INA INFORMAZIONE TECNICA

Cuscinetti galoppini ottimizzati

Nuova tecnologia di tenuta

Versione 10.2025 **INA 0209** Con riserva di modifiche tecniche
I codici OE elencati hanno valore puramente esemplificativo
© 2025 Schaeffler Vehicle Lifetime Solutions Germany GmbH & Co. KG

Figura 1: Galoppino precedente con copertura

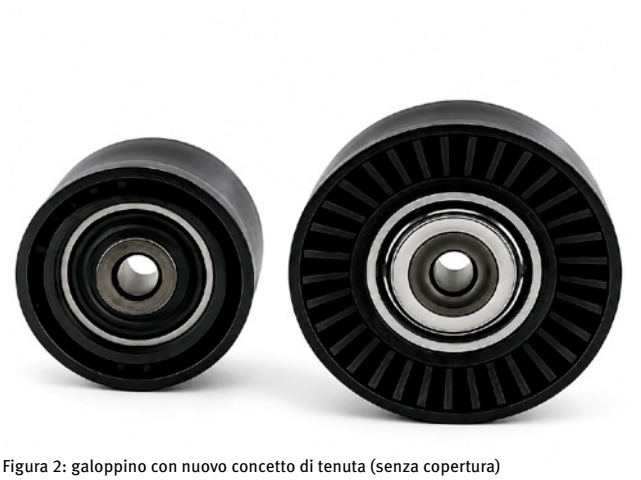
Una differenza importante rispetto al tenditore e ai galoppini precedenti è che la copertura (Figura 1) non è più necessaria. Per via dell'ottimizzazione, nelle nuove versioni essa non è più inclusa nelle confezioni (Fig. 2).

Nella fase di transizione, le scorte miste in magazzino possono comportare la fornitura di tenditori e galoppini con e senza copertura. Entrambe le versioni soddisfano le specifiche tecniche e possono essere installate senza problemi.

Importante:
Non è possibile e non è necessario convertire le coperture già utilizzate nei tenditori e nei galoppini utilizzando il nuovo concetto di tenuta!
